**Předmět: Žádost o prodloužení termínu plnění dle SOD**

Jako zpracovatel dokumentace si dovoluujeme požádat Vás o prodloužení termínu plnění předmětu na zpracování projektové dokumentace – Rekonstrukce MVN Dachova dle SoD SML-00010-2022-947 ze dne 3.3.2022.

## ZÁPIS Z JEDNÁNÍ

**Předmět jednání:** Rekonstrukce MVN Dachova – Hořice v Podkrkonoší

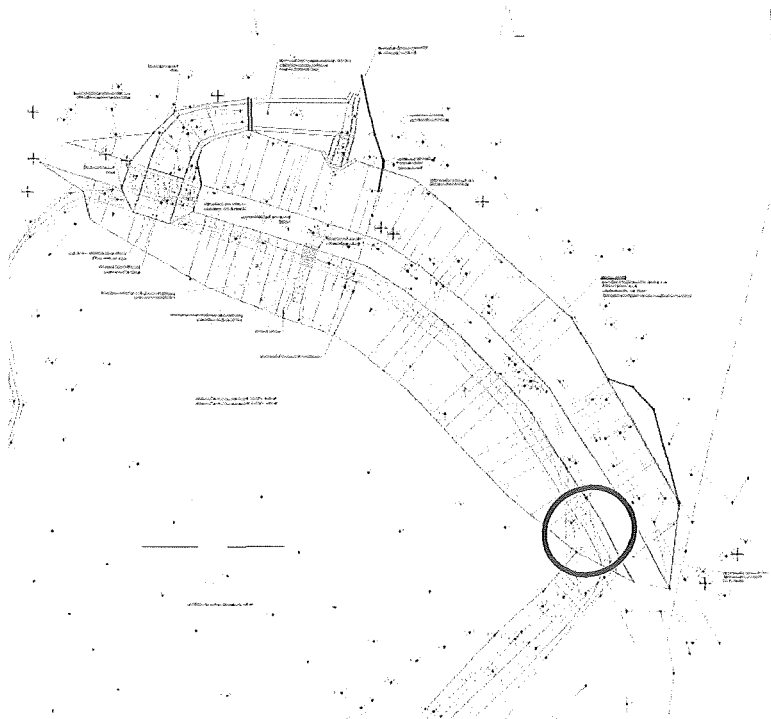
- Bezpečnostní přepad bude zhotoven z kamenné rovnaniny uložené na štět
- Opevnění návodního líce hráze bude provedeno z kamenného záhozu do 80 kg
- Opevnění skluzu bezpečnostního přepadu bude provedeno z kamenné rovnaniny uložené na štět
- Skluz bude zdrsňený až k vývařišti – zdrsňení je možné od vrchu BP kameny o hmotnosti 200-500 kg s patkou (v patě skluzu kameny min 200kg+)

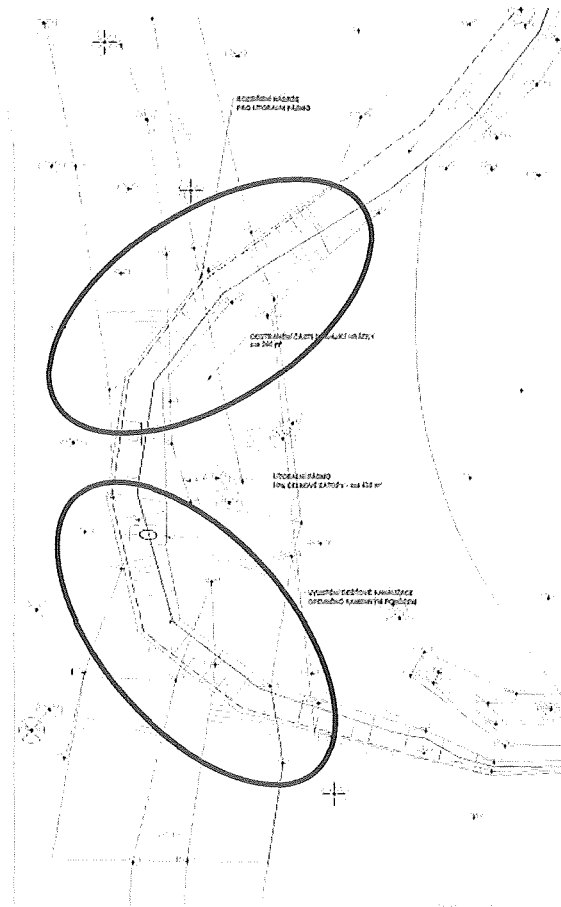
- Betonové pasy – zvážít, kolik jich je potřeba (zda nebude stačit jen jeden)
- Pod kamennou rovnaninu vložit filtr – štěrk, štěrkopísek,..
- Schody k požeráku budou zhotoveny z kamenné rovnaniny
- U pravého zavázání paty hráze bude zhotoveno další schodiště z kamenné rovnaniny

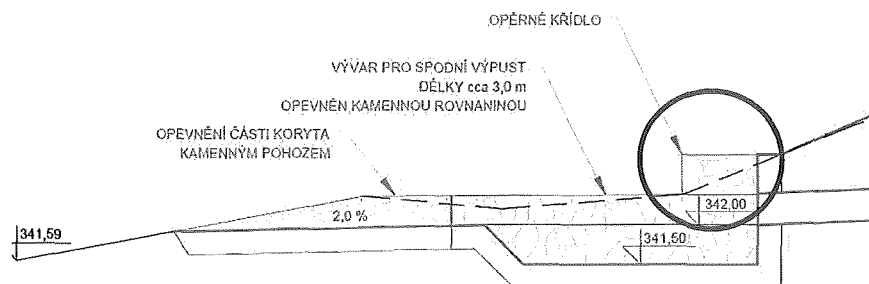
- Před požerákem v místě zátopy bude provedeno zpevnění stejné jako materiál záhozu návodního líce frakce 63-125 v ploše cca 3 x 3 m
- Křídla na vtoku do požeráku budou betonová
- Hrázka u litorálu bude zhotovena ve sklonu 1:5 (kvůli bezpečnosti)
- Stávající hrázka u litorálu bude upravena tak, aby plynule navazovala na nové úpravy

- Všechny betony budou provedeny z C25/30, XF3, S3
- Křídlo na odtoku z hráze bude plynule navazovat na sklon hráze – bude odebrána ostrá hrana
